Znak: K-GK-1.433.1.2026.WN
Szczecin, 13 lipca 2026 r.

WYSTĄPIENIE POKONTROLNE

Kontrola spraw należących, zgodnie z art. 7d ustawy Pgik [1] do zadań Starosty Koszalińskiego, w zakresie prowadzenia baz danych, o których mowa w art. 4 ust. 1a pkt 2, 3 i 12 ustawy Pgik [1] oraz tworzenia mapy zasadniczej, a w szczególności ocena w zakresach:

Starostwo Powiatowe w Koszalinie
Wydział Geodezji, Kartografii i Katastru
ul. Racławicka 13
75-620 Koszalin

Źródło: Przykład rozbieżności etykiet na odnośnikach. Wizualizacja pliku GML GESUT w aplikacji QGIS oraz fragment pliku GML w edytorze tekstowym.

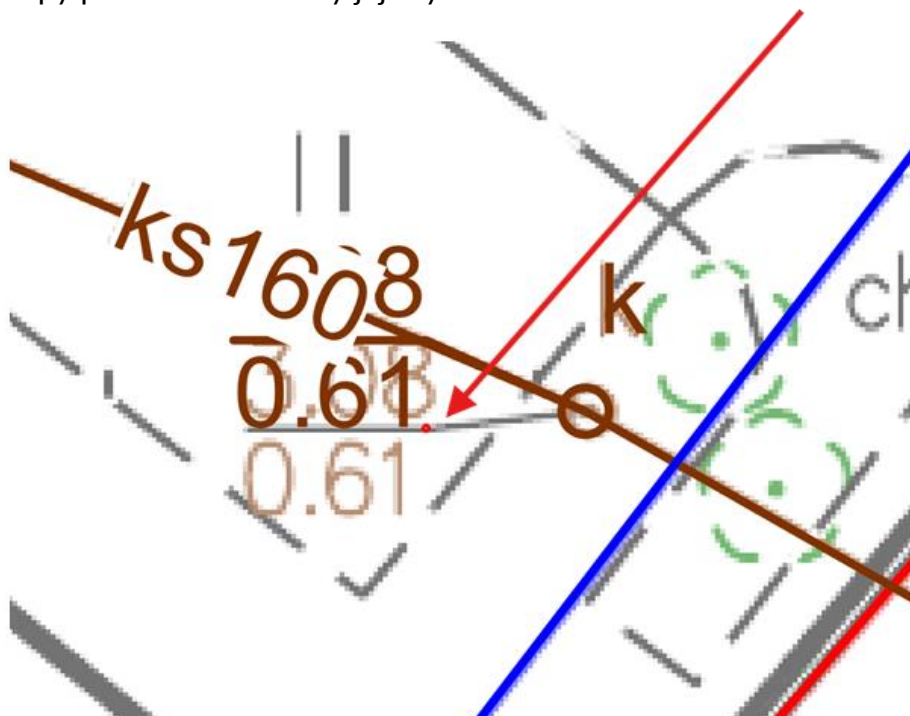
Stwierdzono, że pliki nie zachowują redakcji kartograficznej przedstawionej na mapach wygenerowanych z systemu do prowadzenia PZGiK w testowanym programie - punkt wstawienia etykiet na mapie zasadniczej w formacie pdf różni się od punktu wstawienia tej samej etykiety w pliku GML, co w przypadku większego zagęszczenia elementów mapy prowadzi do utraty jej czytelności.

Punkt wstawienia etykiety w pliku GML znajduje się w miejscu oznaczonym czerwoną kropką i dodatkowo wskazany strzałką. Współrzędne oznaczone na mapie oraz te w pliku GML są zgodne, co wyklucza błąd wizualizacji danych przez aplikację. Parametr justyfikacji '3' jest również prawidłowy, tj. zgodny z wyjaśnieniami do atrybutów zawartych w załączniku nr 2 do rozporządzenia w sprawie GESUT [3]. Mimo to wszystkie etykiety na odnośniku zawarte w pozyskanych do kontroli plikach GML złożone z jednej rzędnej (góry lub dołu) położone są wyżej niż te same etykiety przedstawione na mapie zasadniczej w formacie pdf.

Ustawienie poprawnych parametrów justyfikacji wymaga wprowadzenia zmian w konfiguracji programu TurboEWID. Organ nie posiada uprawnień do samodzielnego dokonania zmian w konfiguracji. Problem zgłoszono do dostawcy oprogramowania TurboEWID.

Źródło: QGIS, obiekt GML id: PL.PZGiK.4642.GESUT_5822d2e0-9a60-4ac9-946e-81be07fa9639_2023-05-24T10-45-09

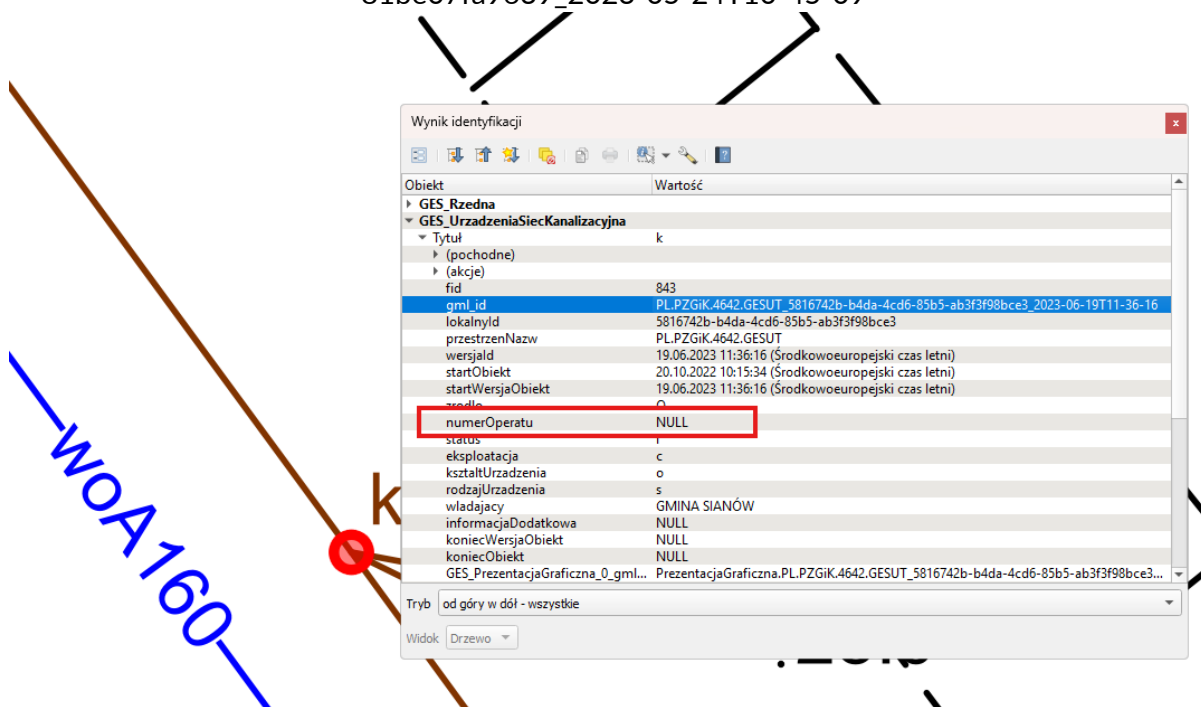
W obliczu powyższego stwierdzenia, przeprowadzono ponowną weryfikację z wykorzystaniem alternatywnego oprogramowania, jak również poprzez edycję pliku GML. Powyższe działania potwierdziły pierwotne ustalenia kontrolerów.:

W związku z czym utrzymano pierwotnie wyraportowane uchybienia w zakresie obiektów z pomiaru, które nie posiadały przypisanej wartości atrybutu Operat techniczny.

Zrzut ekranowy z aplikacji QGIS z wykorzystaniem wtyczki Qmapa. Przedstawia obiekt trwale związany z budynkiem (kolor czerwony) posiadający typ geometrii liniowy.

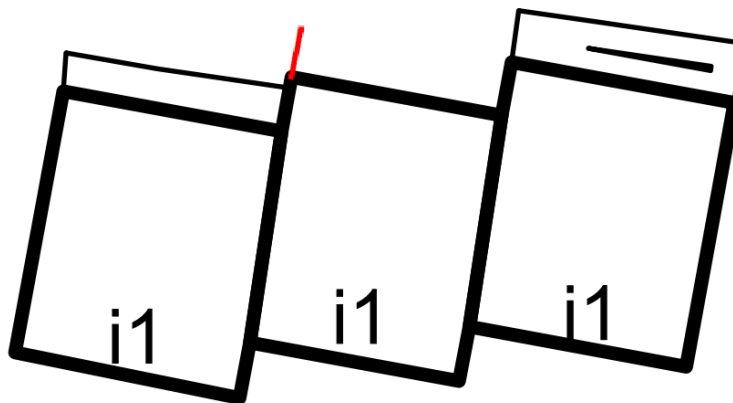
1. 698 obiektów EGB_Zmiana nie zawiera relacji do podstawy prawej zmiany (EGB_Dokument lub EGB_OperatTechniczny).
2. 1 obiekt o dopuszczalnej geometrii – powierzchnia, posiadający geometrię liniową (obiekt trwale związany z budynkiem – taras).

Kontrolowana jednostka w piśmie z 25.06.2026 roku znak: BA.1710.2.2026 oświadczyła, że wskazana nieprawidłowość dotycząca niepoprawnej geometrii została skorygowana. W zakresie zmian bez relacji do podstawy prawnej wyjaśniła: „Część zmian nie posiadających relacji do podstawy prawnej są to zmiany „dawne”, dla których brak informacji o podstawie zmiany. Zmiany te polegały wówczas głównie na poprawie błędów w bazach danych wykrytych przez pracowników. Część zmian wykazanych w tabeli dotyczy dostosowania struktury numeru księgi wieczystej do wymogów określonych w załączniku nr 1a do rozporządzenia Ministra Rozwoju Regionalnego i Budownictwa z dnia 29 marca 2001 r. w sprawie ewidencji gruntów i budynków (tj. Dz.U. z 2016 r. poz. 1034) w związku z § 9 ust. 1 pkt 1 rozporządzenia Ministra Sprawiedliwości z dnia 15 lutego 2016 r. w sprawie zakładania i prowadzenia ksiąg wieczystych w systemie teleinformatycznym (Dz.U. z 2016 r. poz. 312).”

Rysunek. Zrzut ekranowy z aplikacji GML Rejestr Gruntów – przykład obiektu trwale związanego z budynkiem (schody) nakładającego się na kontur budynku.

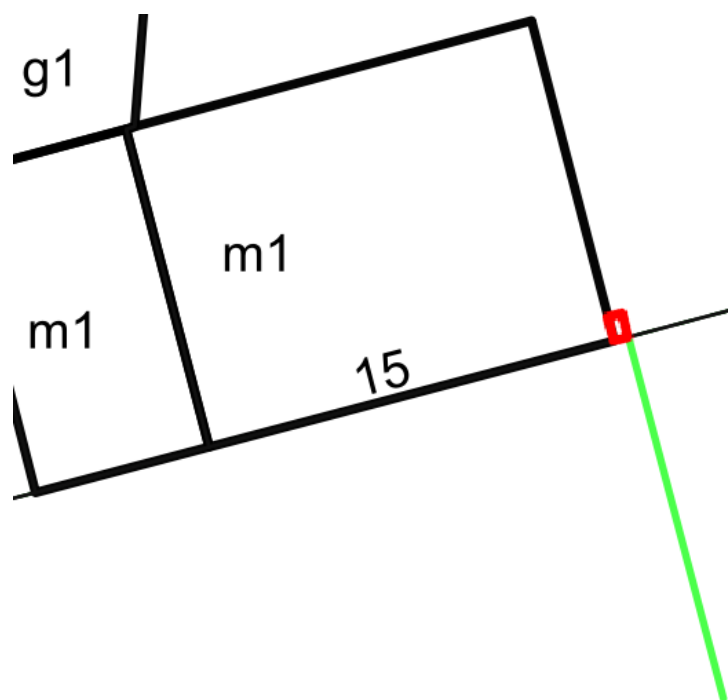
Prowadzona kontrola ujawniła przypadki wymagające weryfikacji z materiałami źródłowymi, ponieważ są to sytuacje nietypowe, a powtarzające się w badanych obrębach. Dotyczą geometrii obiektów, krótkich segmentów i obiektów bazy danych GESUT, BDOT500 umieszczonych wewnątrz budynku.

Fragment mapy zasadniczej (pdf), zakres 3 – symbole punktowe (drzewo iglaste,	Fragment mapy zasadniczej (dxf), zakres 3 – symbole punktowe (drzewo iglaste,
---	---

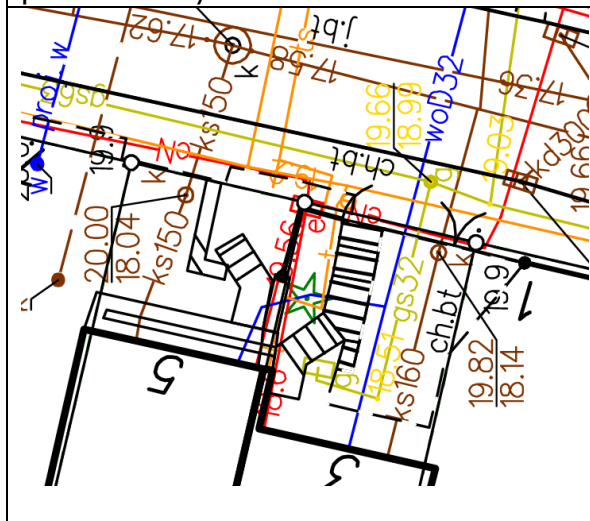
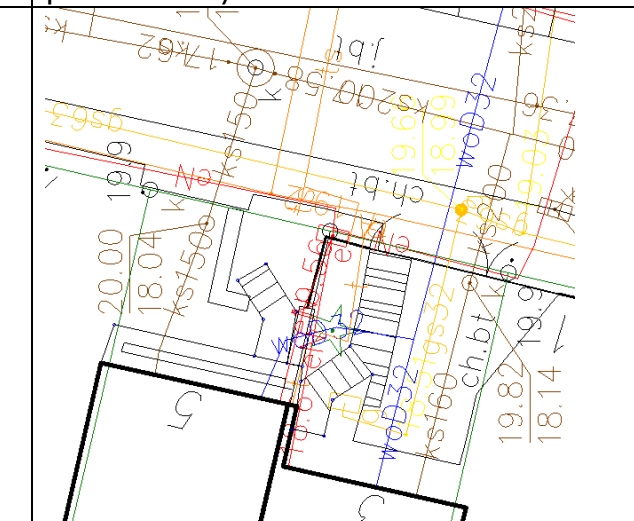
Kopie mapy zasadniczej udostępnione przez kontrolowaną jednostkę nie spełniają wymogów dotyczących kolejności prezentacji obiektów określonych w punkcie 13 załącznika nr 4 do rozporządzenia w sprawie bazy danych obiektów topograficznych oraz mapy zasadniczej [4]. Kontrolę zachowania kolejności prezentacji obiektów oraz przesłaniania treści baz danych BDOT500, GESUT i EGiB map w formacie dxf przeprowadzono w oprogramowaniu ZWCAD 2024 w wersji testowej.

szafka elektroenergetyczna, szafka gazowa, kratka ściekowa,) przystaniane przez obiekty.	szafka elektroenergetyczna, szafka gazowa, kratka ściekowa,) przystaniane przez obiekty.

W piśmie z 25.06.2026 r. znak: BA.1710.2.2026 jednostka kontrolowana wyjaśniła, że ustawienie prawidłowych parametrów dotyczących kolejności prezentacji obiektów wymaga wprowadzenia zmian w konfiguracji programu. Wskazano, że organ nie posiada uprawnień do samodzielnego dokonania zmian w konfiguracji oprogramowania, wobec czego problem został zgłoszony dostawcy programu TurboEWID.
